緊急用洗眼器 402-S Type A 製品仕様変更のお知らせ

2024年8月22日
日本エンコン株式会社
shop@n-encon.co.jp

緊急用洗眼器 402-S Type-A

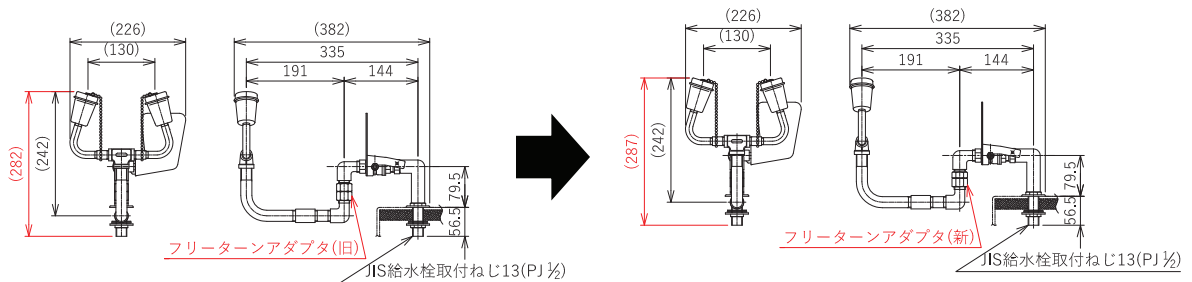
製品に使用される部品のうち、フリーターンアダプタの外観と寸法が変更。

外観：(変更前) 六角面 平滑仕上げ → (変更後) 六角面 梨地仕上げ

寸法：(変更前) 全高 282mm → (変更後) 全高 287mm
